新西部工場（仮称）整備事業 入札説明書等に関する質問及び意見（第2回）に対する回答

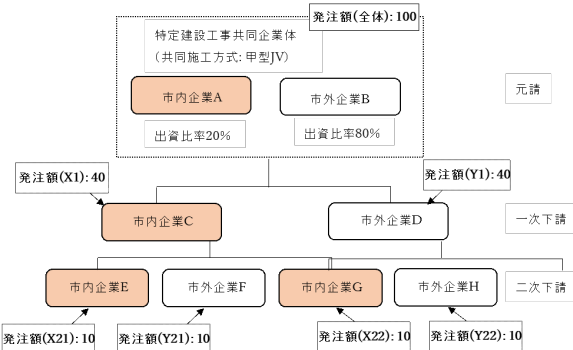
No	資料名	議題	該当箇所				質問	回答
			頁	第	数	(数)		
4	要求水準書	事業用地	4	第1章 第1節	7		ご提供頂いているCAD図にて事業用地内で計画を行っていますが、一部不明瞭なため、既存の可燃ごみ車両通行車線を確保した上で必要な部分を事業計画地と考えてよろしいでしょうか。 また、実施測量後に事業用地、仮設動線等について再提案可能と理解してよろしいでしょうか。	新工場建設用地については、添付資料No.3で示す範囲を原則とします。ただし、現西部工場の運営及び利用者の安全に支障がないと判断された場合に限り、新工場建設用地外を利用することを認めます。 実施測量後の再提案については、可とします。
5	要求水準書	インフラ条件	4	第1章 第1節	8	(6) (3)	燃料について、「原則として都市ガス(中圧B)とし、引き込みを行うこと。なお、引込工事に係る費用については建設事業者の負担とする。」と記載がありますが、貴施設近傍の既存の中圧B本管の供給量に余裕がなく、中圧A等の上流本管から引き込むことになった場合の建設事業者負担分についてご教示願います。	都市ガスの供給量について、現時点で、現在敷設されている中圧B本管から、新たに2,700m³/h程度供給可能であるとガス事業者から聞いております。 それを超える供給量となった場合に発生する上流本管からの引き込み工事の費用は、事業者負担とします。
6	要求水準書	試運転	28	第2章 第5節	1	(3)	市の負担として、「運転指導期間中に本施設に配置される市職員の人件費(市委託者を含む)。」とされていますが、運転期間中の人員体制をご教示頂けないでしょうか。	事業者から提出される運転体制等の提案を考慮して、今後決定します。運転指導期間を含む試運転期間は、建設事業者で運転できる体制で計画してください。
7	要求水準書	試運転	28	第2章 第5節	1	(3)	「試運転は、建設事業者が行うものとする。」と記載がありますが、試運転期間中の新西部工場における計量業務およびプラットホーム監視、誘導を含む搬入管理業務については、建設事業者による運転指導を完了したうえで市様によって行われると理解してよろしいでしょうか。	計量業務およびプラットホーム監視・誘導業務については、事業者からの指導完了後、市職員(市委託者を含む)が行うことを想定しております。
